Mémoire en réponse à l'avis de la MRAe

Zonage des eaux usées de la Mézière

La Mézière – au 26.02.2020

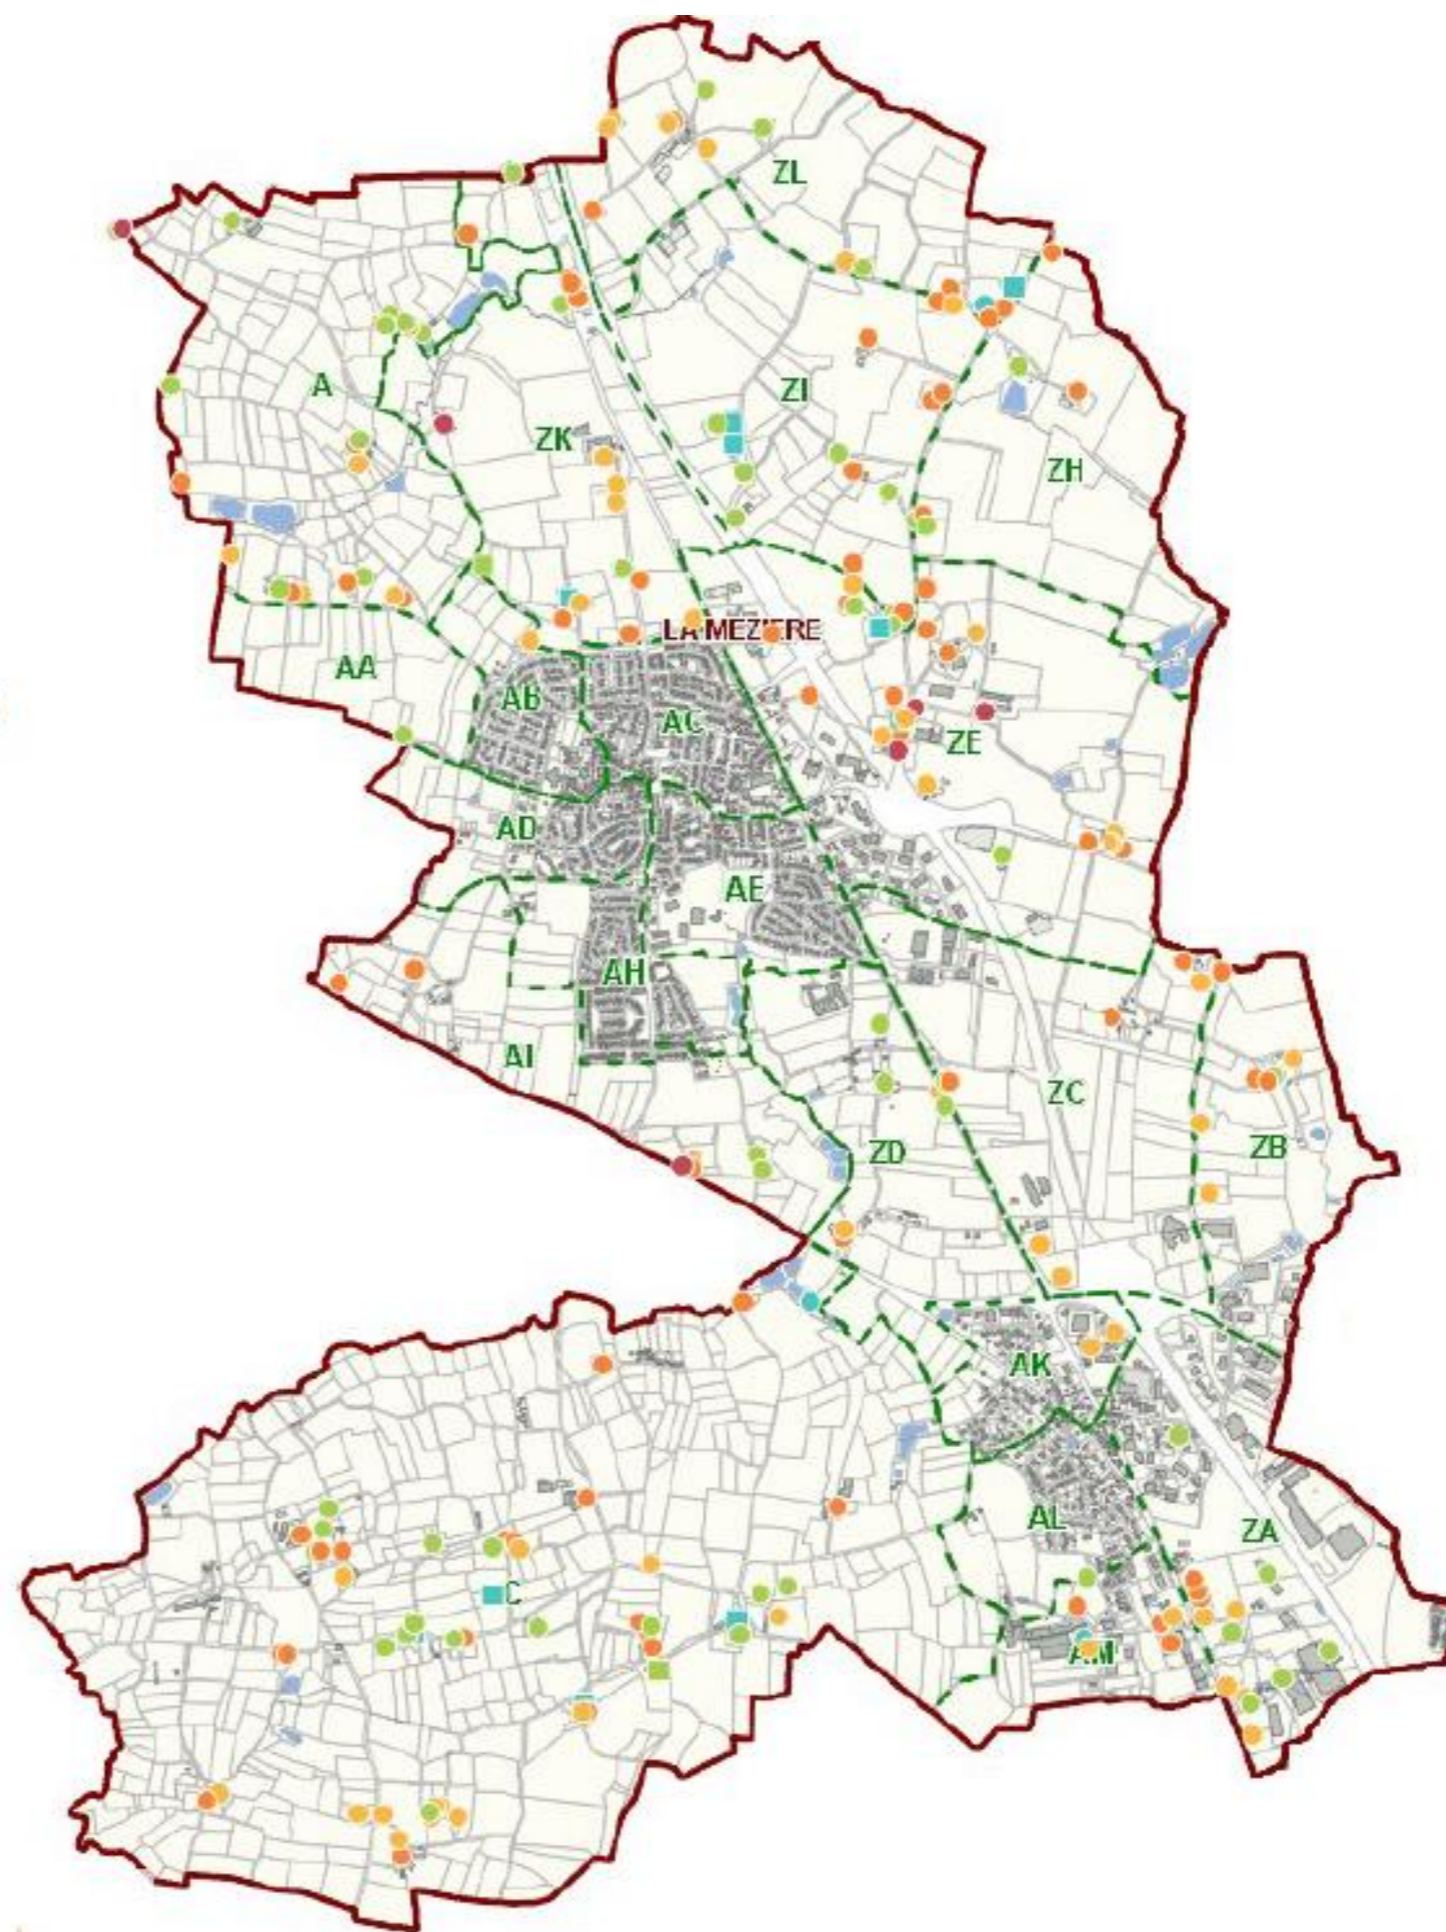
- Le zonage de l'assainissement collectif fait l'objet de cartes qui ne couvrent pas l'ensemble du territoire communal. L'importance de l'habitat non raccordé ne peut donc pas être visualisée, ce défaut pouvant gêner la compréhension du projet de zonage ;

Carte réalisée en 2020, intégrée dans le nouveau dossier. Carte ANC et carte du zonage à l'échelle communale (ci-après)
